INFORME DE HITO DE CONTROL
N° 045-2023-OCI/0400-SCC

**EJECUCIÓN DE LA OBRA: “AMPLIACIÓN, MEJORAMIENTO
DE LOS SERVICIOS EDUCATIVOS DE NIVEL SECUNDARIA
DE LA INSTITUCIÓN EDUCATIVA MAGLORIO PADILLA
CAQUI, DISTRITO DE PUÑOS – HUAMALÍES – HUÁNUCO”**

**HITO DE CONTROL N° 2 – VERIFICACIÓN DE AVANCE
SEGÚN ESPECIFICACIONES TÉCNICAS DE LA
VALORIZACIÓN DEL MES DE JUNIO DE 2023 ASÍ COMO
LA COMPROBACIÓN DE DOCUMENTACIÓN PRESENTADA
EN SU RESPECTIVA VALORIZACIÓN.**

Imagen n.º 02
Trabajos de pintura en interiores a nivel de imprimación.

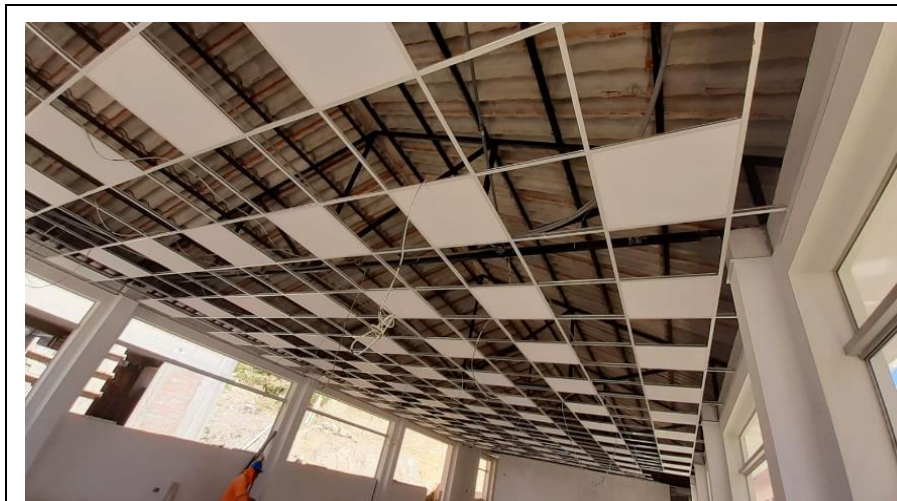
Sin embargo, de la verificación realizada en campo de dichas partidas ejecutadas, en la cual se suscribió el acta de inspección n.º 024-2023-OCI-0400/MPH-LL-SCC de 11 de julio del 2023 (valorización n.º 15), se pudo corroborar que no se encuentran ejecutadas como se especifica en dicha valorización, ya que en su mayoría de los módulos solo se encuentra a nivel de imprimación, lo cual realmente correspondería a un 40% del avance ejecutado acumulado real, tal como se puede observar en las imágenes que muestran a continuación:

Imagen n.º 02: Vista donde se aprecia los trabajos de pintura en muros, columnas y vigas en interiores a nivel de imprimación en los módulos de las aulas.

Asimismo, de la verificación realizada a los ambientes de los módulos se evidenció que los trabajos de pintura tanto en interiores como en exteriores se encuentran con un avance físico acumulado aproximado de 40%, el cual se encuentra a nivel de imprimación, por lo que se recomienda tomar las medidas del caso y poner más énfasis en las partidas mencionadas como son los trabajos de pintura en interiores y exteriores.
